**Referencia:** PROGRAMA DE FORTALECIMIENTO PROVINCIAL I - CONTRATO DE PRÉTAMO  
BID N° 3835/OC-AR - LPN N° PFGP-253-LPN-O - CIRCULAR ACLARATORIA N° 4

**CIRCULAR ACLARATORIA N° 4**

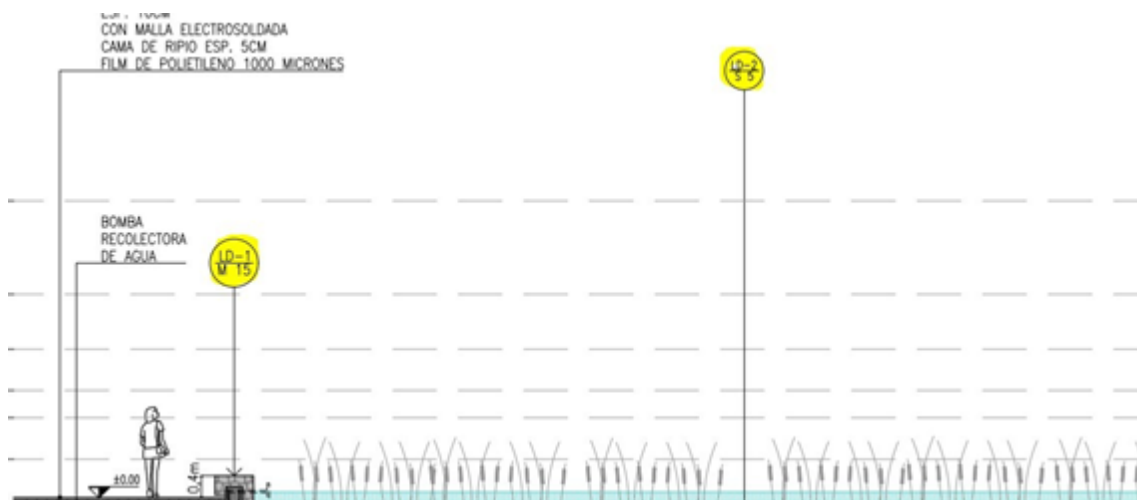
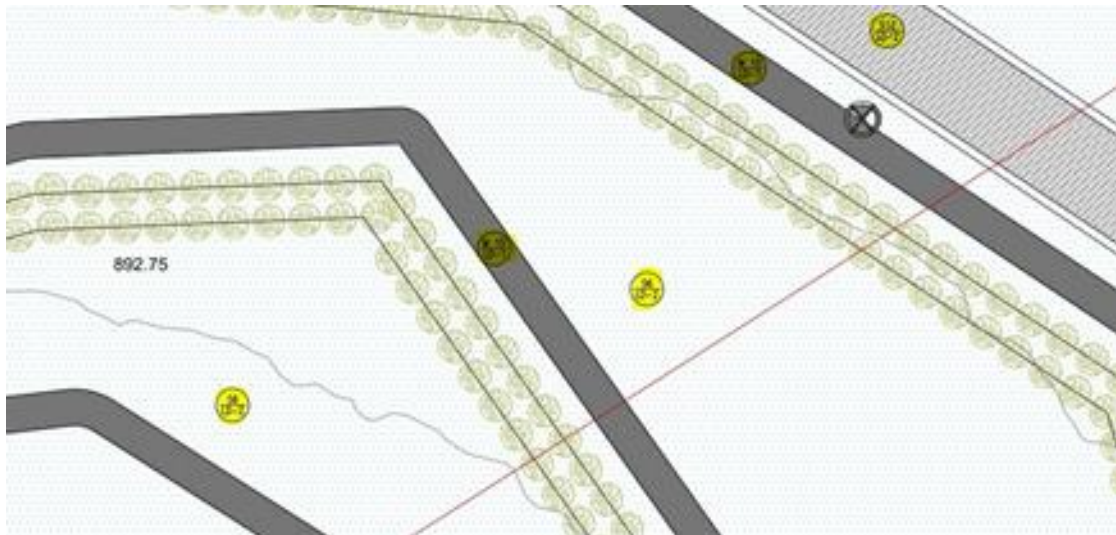
**CONSULTA N° 1:** *"Solicitamos indicar donde se encuentra el plano DAI-ON-PICG-ARQ- DETALLE CISTERNAS-DV001-DET-10, descrito en el pliego de especificaciones "Descripción: Se construirán las tapas de cisternas soterradas de bomberos y para la cisterna de provisión de agua potable según plano DAI-ON-PICG-ARQ-DETALLE CISTERNAS-DV001-DET-10."*

**RESPUESTA N° 1:** Se adjunta planos de detalle en pdf DAI-ON-PICG-ARQ-DV-010-C y ver, además, plano Detalle Arquitectura (soporte digital DAI-ON-PICG-ARQ-DV-002-C).

#### EST 4. ESTRUCTURAS MADERA EST

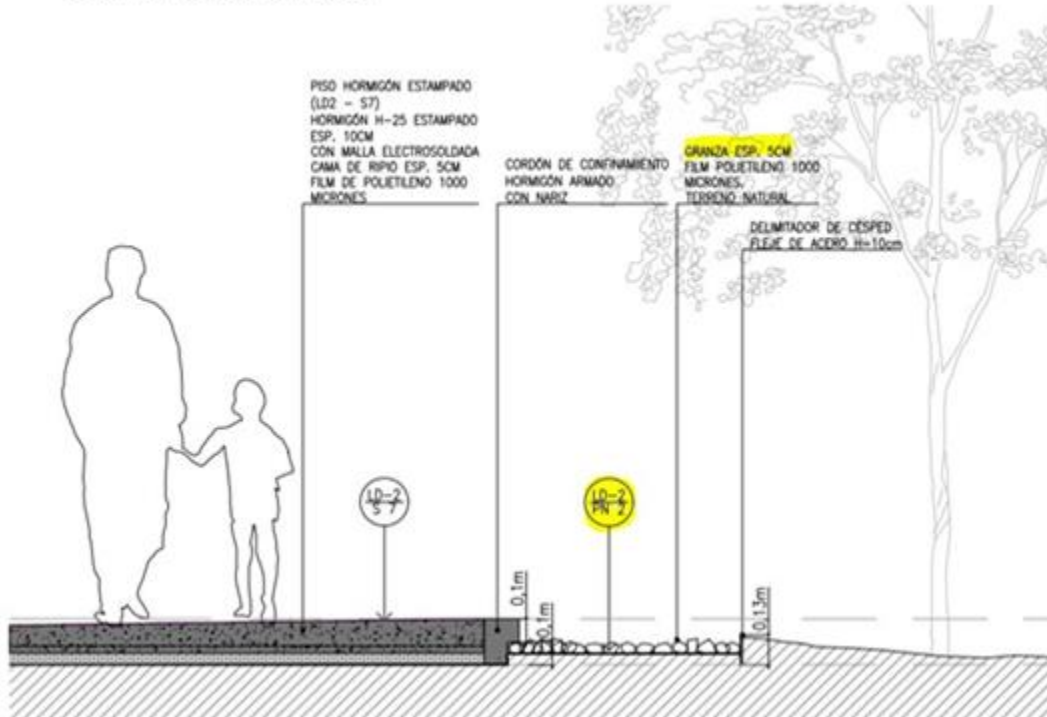
**CONSULTA N° 3:** *" Creemos que hay un error en el plano del humedal ya que donde habría agua dice que es detalle de piso S6, y en el plano de ARQ-DET-01 el piso S6 es piso porcelanato, en el corte parecería estar correcto. Confirmar corrección. La indicación de S12 está sobre un camino, de eso no tenemos detalles, solicitamos detalles del S12. La indicación del muro M15 es confusa ya que en el corte no se diferencia bien donde estará ese muro de hormigón de 30cm + revestimiento de piedra. Solicitamos algún detalle o mejor especificación de dichos muros del humedal."*

**RESPUESTA N° 3:** En el plano del humedal corresponde detalle de piso “S5 Estanque” como se observa en el Corte A-A Humedal del plano PLANTA/CORTE A-A (soporte digital DAI-ON-PICG- URB-GE-013-C de la documentación licitatoria).

Se describe el detalle “S12” en Especificaciones Técnicas Particulares del Documento de Licitación la Pasarela Sector Humedal (páginas 332 y 333). Se adjunta plano detalle en pdf DAI-ON-PICG-URB-GE-001-URB-14:

El detalle de “M15” se describe en el plano ARQ-DET-01 (soporte digital DAI-ON-PICG- ARQ-DV-002-C).

### ARQ 19.6.3 ÁREA CUBIERTA POR GRANZA

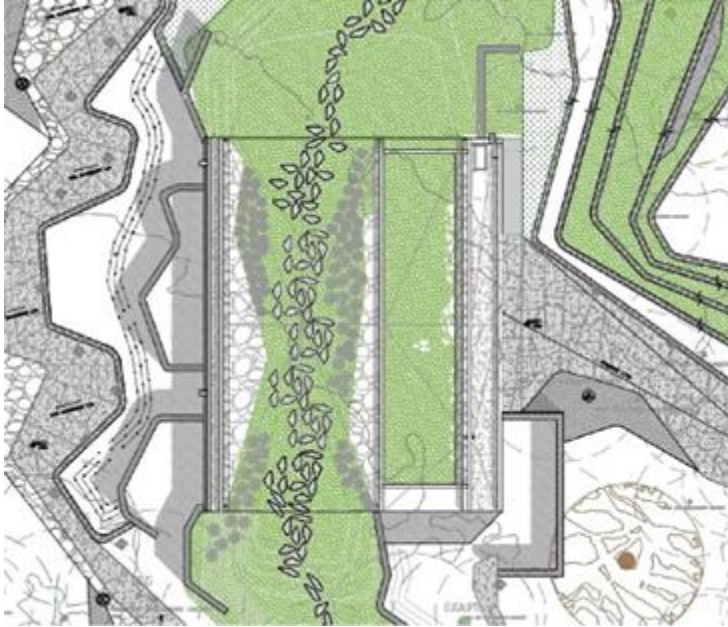
**CONSULTA N° 4:** *"En el siguiente plano se ve que están nombradas dos tipos de piedras distintas para un mismo piso, solicitamos nos aclaren si es correcto que vayan las dos piedras o aclarar cuál de las dos es la correcta. ¿Va piedra Granza blanca o Ripio?"*

## Granza blanca o Ripio?

**RESPUESTA N° 4:** La piedra a colocar en este caso es granza blanca. Se detalla tipo de piedra a colocar en el Documento de Licitación, Especificaciones Técnicas Particulares (páginas 428 y 429).

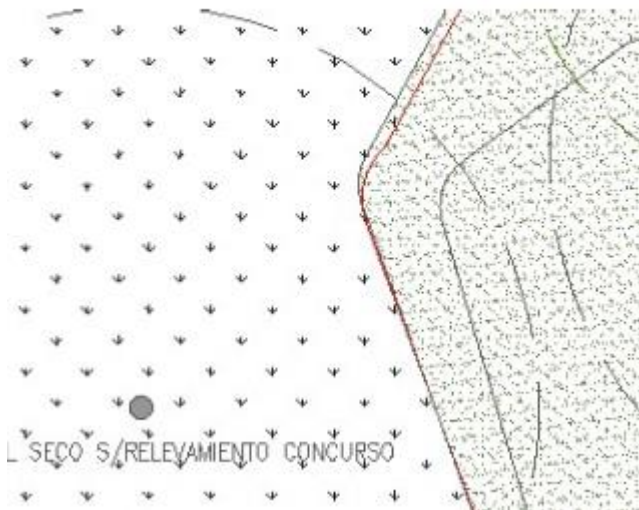
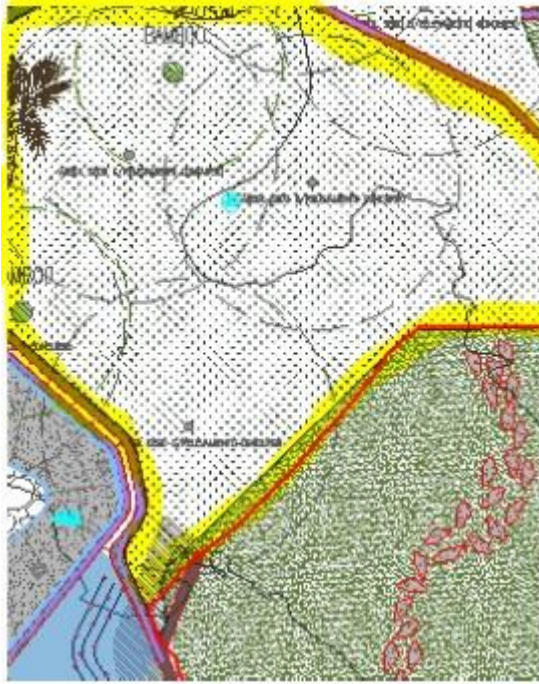
**CONSULTA N° 7:** “Solicitamos en formato Cad, el plano General de la página 440 del “informe de investigación en el sitio de obras”.

**RESPUESTA N° 7:** Se adjunta enlace para la descarga en formato Cad de plano actualizado (Ver DAI-ON-PICG-URB-TO-001-C):

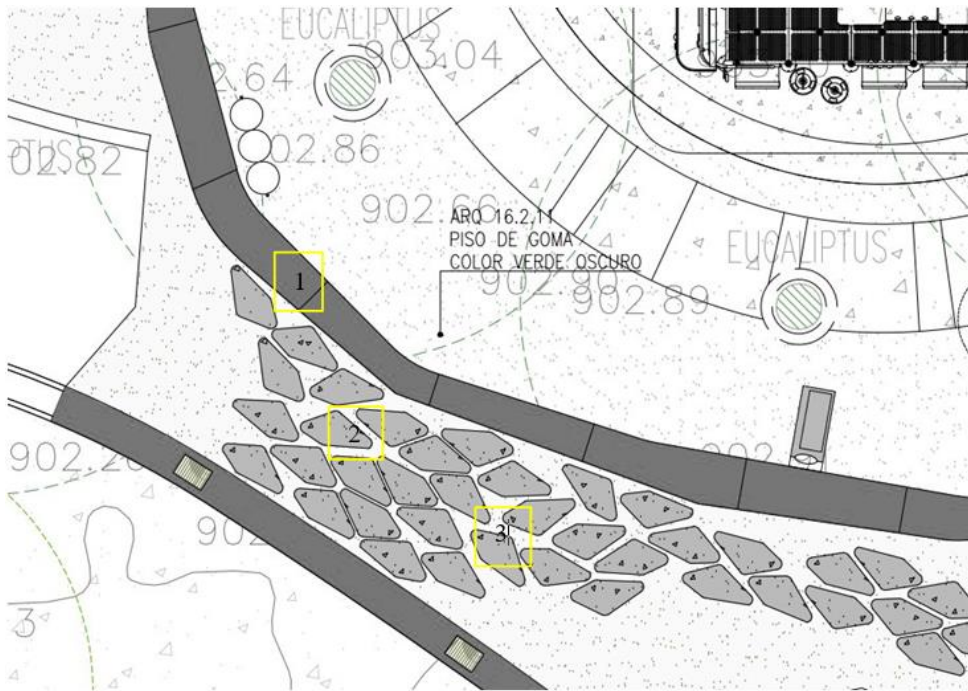
**CONSULTA N° 10:** *"Se solicita aclarar qué tipo de suelo/solador se debe considerar en el sector de juegos infantiles:*

*1.El camino de borde del piso de goma*

*2.Pisadas*

*3.Entendemos que es ripio por el cad. Se solicita si debemos tomar de referencia el detalle PN2 o indicar cual detalle tomar."*

**RESPUESTA N° 10:** Se debe considerar:

1- Se debe colocar piso de hormigón estampado H25, según Especificaciones Técnicas Particulares del Documento de Licitación (página 364):

2- Corresponde a losas de hormigón de acceso a taludes, ver en plano detalles ARQ- DET-05 (soporte digital DAI-ON-PICG-ARQ-DV-002-C de la documentación licitatoria), según Especificaciones Técnicas Particulares del Documento de Licitación (página 363):

3- PN2: designa a piso de ripio, se especifica en plano detalles ARQ-DET-01 (soporte digital DAI-ON-PICG-ARQ-DV-002-C) y Especificaciones Técnicas Particulares del Documento de Licitación (páginas 363 y 364)

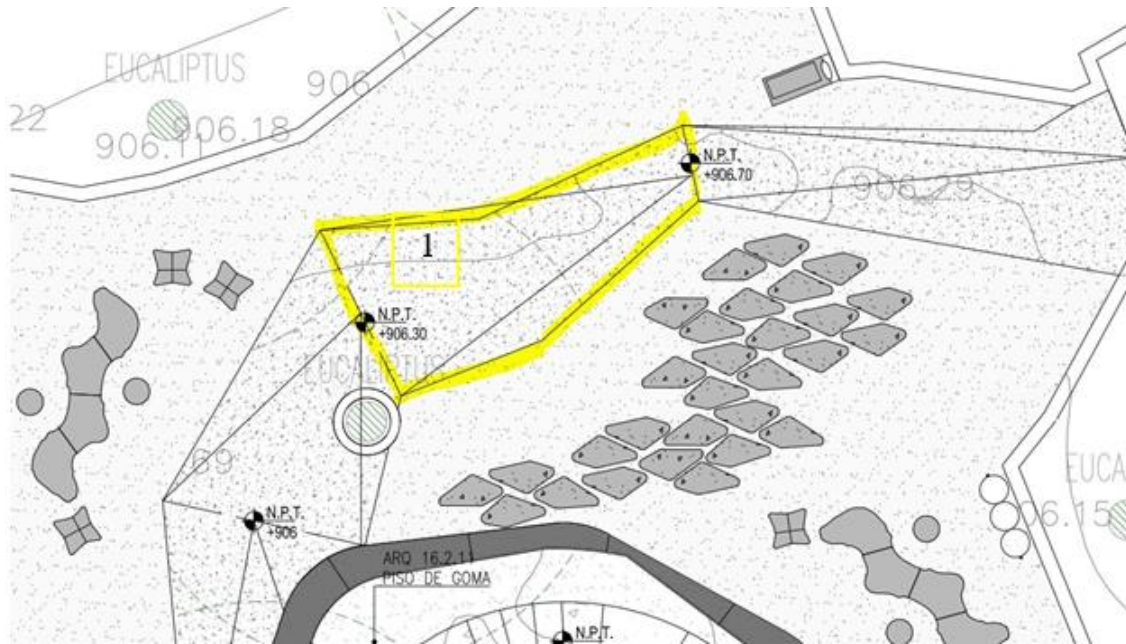
**CONSULTA N° 11:** *"Solicitamos información del suelo (1) en el camino de ingreso que aparecen en el sector de juegos infantiles."*

**RESPUESTA N° 11:** El suelo (1) indicado corresponde a piso de Hormigón hidrolavado H25, se describe en el

ARQ 11.2.1 PIEDRA LOCAL CON ESPESORES VARIABLES (Ver plano ARQ-DET-01)

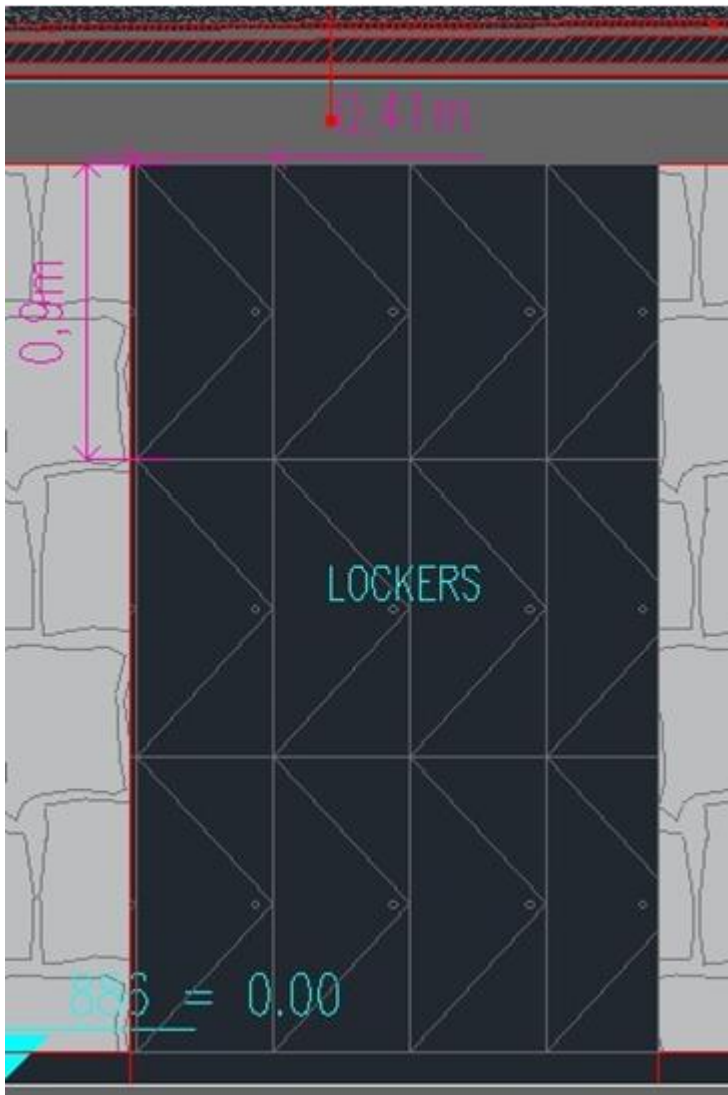
**CONSULTA N° 14:** *"Indicar si es posible considerar la reutilización del material extraído de la demolición de los muros de mampostería, para la ejecución de las paredes de piedra local. En caso contrario por favor indicar el nombre comercial de la piedra local. "*

**RESPUESTA N° 14:** No debe reutilizarse el material extraído de la demolición de los muros de mampostería para la ejecución de las paredes de piedra local. Se indica el nombre comercial de la piedra local a utilizarse: Dalvian.

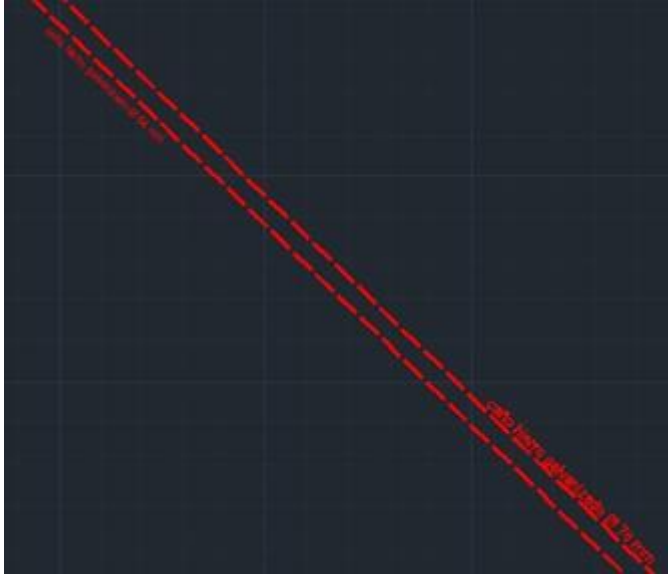
**CONSULTA N° 17:** "Por favor enviar detalles gráficos de Escaleras Marineras (Ítem EST 3.2). Indicar altura."

**RESPUESTA N° 17:** Se adjunta planos en pdf de detalles con indicación de altura de escalera marinera correspondiente a ítem EST. 3.2: DAI-ON-PICG-ARQ-DV-010-C Y DAI-ON-PICG-ARQ- DV-002-C, se adjunta enlace para la descarga:

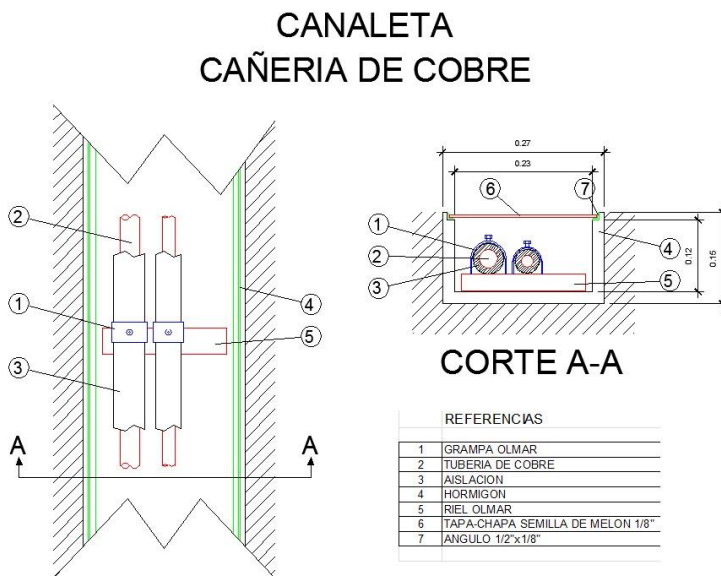
**CONSULTA N° 23:** "En los planos de Instalaciones ICF ICD en formato CAD, vemos círculos que indicarían la cobertura de cada cámara, sin embargo, el PET indica IR de 30 metros y esos círculos son de 100 mts. Que deberíamos considerar como correcto? "

**RESPUESTA N° 23:** Se debe considerar lo indicado en las Especificaciones Técnicas Particulares del Documento de Licitación, contemplando la aclaración de las Respuesta N°21.

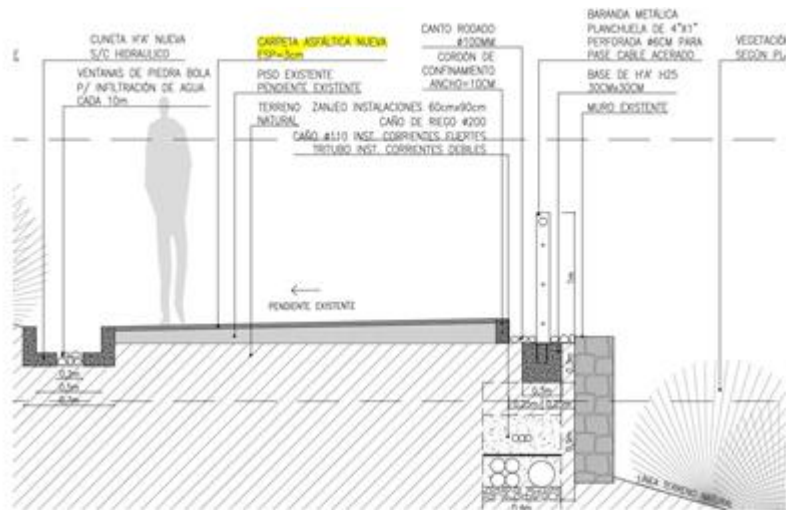
**CONSULTA N° 27:** "Item VIA 1.11 Reconstrucción de carpeta asfáltica: Hemos observado que en los detalles del plano DAI-ON-PICG-URB-GE-013-C figura un espesor de 3cm para la carpeta asfáltica nueva, mientras que en el Pliego se solicita un espesor de 5 cm. Por favor indicar qué prevalece."

**RESPUESTA N° 27:** Prevalece lo que se detalla en las Especificaciones Técnicas Particulares del Documento de Licitación, carpeta asfáltica de 5 cm de espesor:

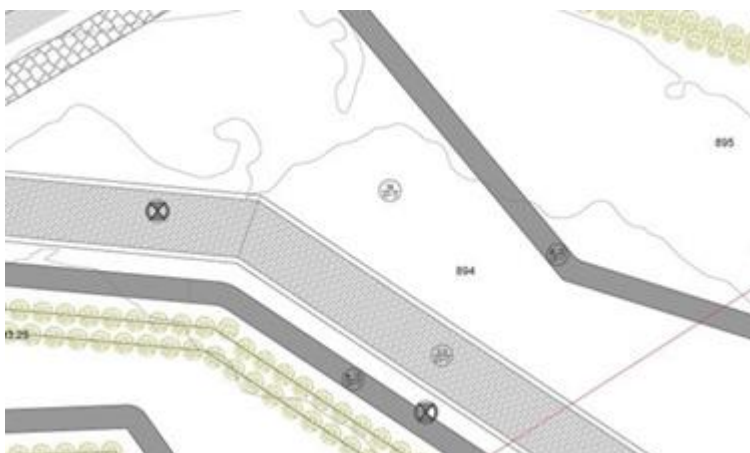
**CONSULTA N° 28:** "No se encuentra el perfil de movimiento de suelo del sector humedal en el plano ARQ-MOV-01 mencionado en el pliego, aclarar cuales son los perfiles para realizar el computo."

**RESPUESTA N° 28:** Se adjunta plano, en formato pdf, de movimiento de suelo en sector humedal DAI-ON- PICG-ARQ-MOVIMIENTO DE SUELOS-001-C-MOV-02 con el detalle requerido, se adjunta enlace para la descarga:

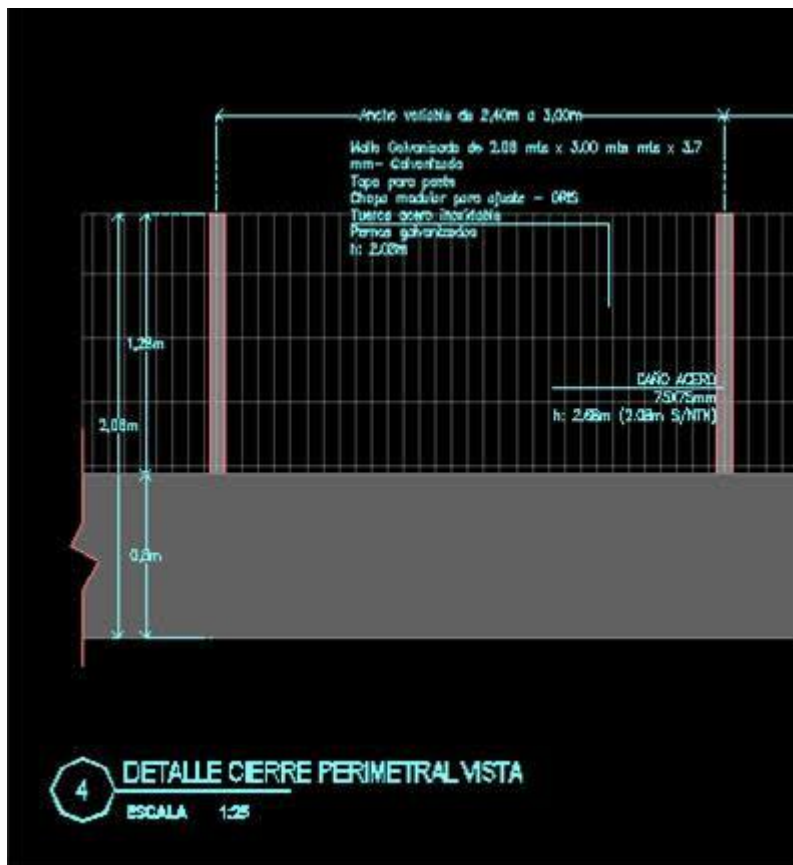
**CONSULTA N° 43:** *"En el cerco perimetral hay un par de incongruencias: El Pliego indica:  
**ARQ 18.6 CIERRE PERIMETRAL MODULAR DE TELA ARTÍSTICA ELECTROSOLDADA***

*¿va el zocalo de hormigón? ¿Cuál es la altura del cerco de alambre y de los postes? 2.08?1.28?. "*

**RESPUESTA N° 43:** El detalle no indica zócalo. La altura de la malla de acero galvanizada será de 2,08 metros, los caños de acero de 75x75 mm tendrán una altura total de 2,68 metros, considerando 2,08 metros sobre NTN (nivel terreno natural)
